改善箇所説明図

F650GS

部品構成

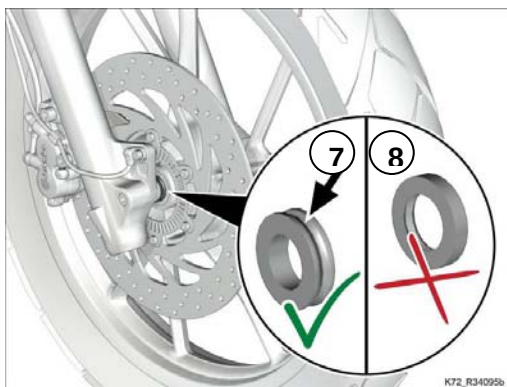
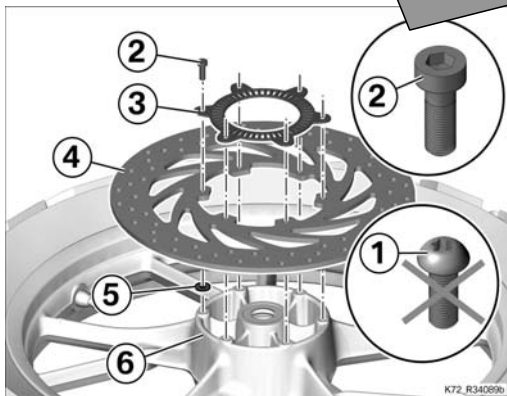
基準不適合発生箇所

フロントブレーキディスクとホイール間のワッシャーにおいて、制動時の負荷により当該ワッシャーが変形することがある。そのため、そのまま使用を続けると、フロントブレーキディスクの固定ボルトが緩み、最悪の場合、制動力が低下するおそれがある。

全車両、当該ワッシャーを取り除くとともに、すべての固定ボルトを新品に交換する。また、スペーサーブッシュを厚いものに変更する。

当該取付けボルト上に白ペイントマークを2箇所塗布する(図示とおりに)
